## SERVICE INFO – FAG 0035

# Modifierad hjullagerfläns

Tillverkare:	BMW
Modeller:	5 er (F07, F10, F11, F18) 6 er (F06, F12, F13) 7 er (F01, F02, F03, F04) X1 (E84) X3 (F25) X4 (F26)

Bild 2: De medlevererade skruvarna skall alltid användas.

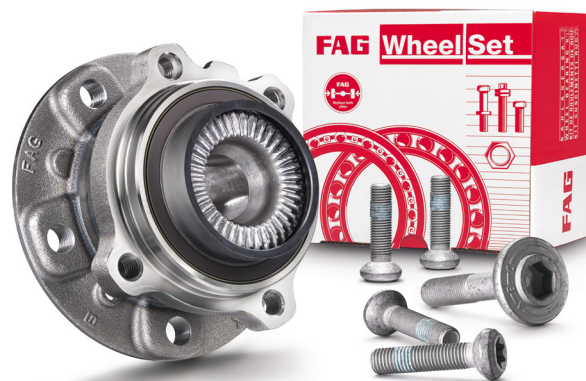
Om hjullagerna skall bytas ut, skall de skruvar som levereras med i hjullagersatsen från FAG ovillkorligen användas. Endast på detta sätt garanteras att gängstigningen är lika hos gängan i hjullagrets fläns och hos skruven.

Om skruvar med annan gängstigning används förstörs gängan. I värsta fall kan det leda till att hjulet tappas!

Vid reparation är det därför lämpligt att först dra åt skruvarna för hand och slutligen efterdra dem med föreskrivet åtdragningsmoment. Vi avråder bestämt från användning av skruvdragare vid montering.

M12x1,5	M12x1,25
Steg 1: 80 Nm	Steg 1: 20 Nm
Steg 2: 90°	Steg 2: 120 Nm
	Steg 3: 90°
